ZÁVAZNÝ BULLETIN Z 142/40a, Z 43/39a

- 1. DATUM:** 31. května 1998
- 2. TÝKÁ SE:** Dále uvedených letounů Z 142 a Z 43, u nichž byla výrobcem provedena náhrada přístrojových hadic v Pitot-statické soustavě silikonovými hadicemi $\varnothing 5 \times 2$ 068.9 ČSN 34 6554.
Letouny Z 142 v. č. 0229, 0262, 0266, 0286, 0327, 0334, 0341, 0357, 0358, 0363, 0371, 0379, 0384, 0401, 0408, 0417 a 0467.
Letouny Z 43 v. č. 0007, 0024, 0031, 0044, 0073 a 0081.

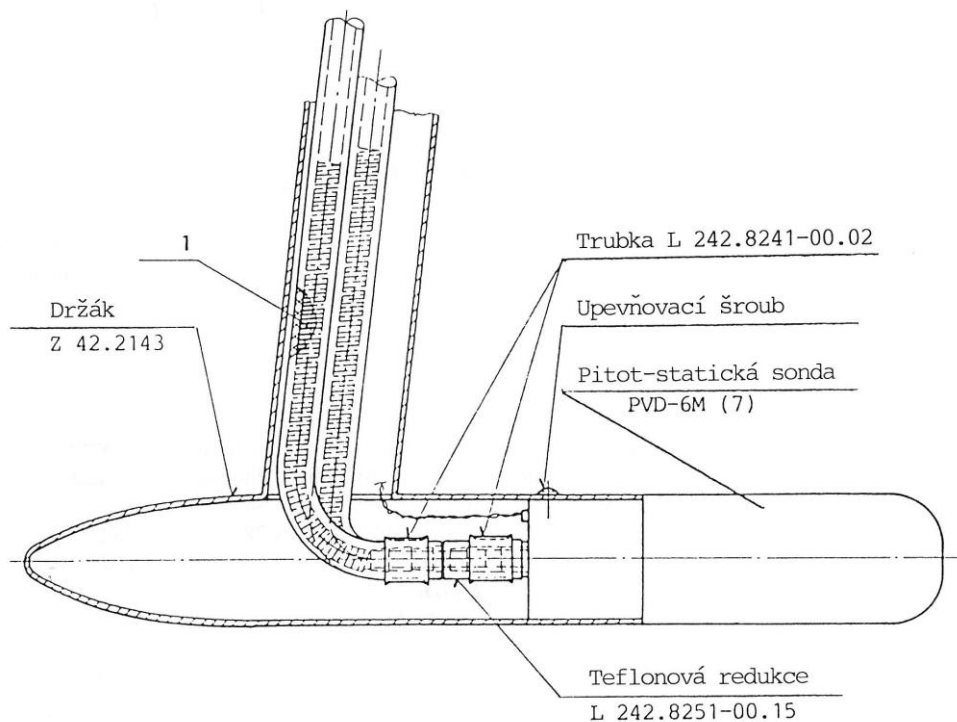
- 3. DUVOD:** Možnost ztráty průchodnosti přístrojové hadice připojené k Pitot-statické sondě, způsobené nadměrnou deformací této hadice a vedoucí ke ztrátě funkce rychloměrné soustavy.

- 4. OPATŘENÍ:** Úprava Pitot-statické instalace letounu.
- 5. OPATŘENÍ
PROVÉST:** Při nejbližší 100 hod. nebo roční prohlídce letounu.
- 6. PROVEDE A
NÁKLADY HRADÍ:** Provozovatel.
K letounům, u nichž provedl výrobce náhradu přístrojových hadic, dodá výrobce potřebný materiál zdarma v příloze tohoto bulletinu.

- 7. POSTUP PRÁCE:**
1. Vyšroubovat 3 upevňovací šrouby Pitot-statické sondy, sondu vysunout z držáku (přitom uvolnit přívodní hadice z druhé strany držáku).

2. Stáhnout přívodní hadice celkového a statického tlaku z teflonových mezikusů. Dovnitř obou hadic vložit rozpěrné spirály L 242.8251-00.14 (poz. 1). Hadice připojit zpět na teflonové mezikusy, naražené na sondě.

3. Pitot-statickou sondu zasunout opatrně zpět do držáku současně popotahovat přívodní hadice z druhého konce držáku. Zašroubovat zpět 3 upevňovací šrouby Pitot-statické sondy.

4. Provést kontrolu těsnosti Pitot-statické soustavy.

8. POTŘEBNÝ MATERIÁL: Rozpěrná spirála č. v. L 242.8251-00.14.
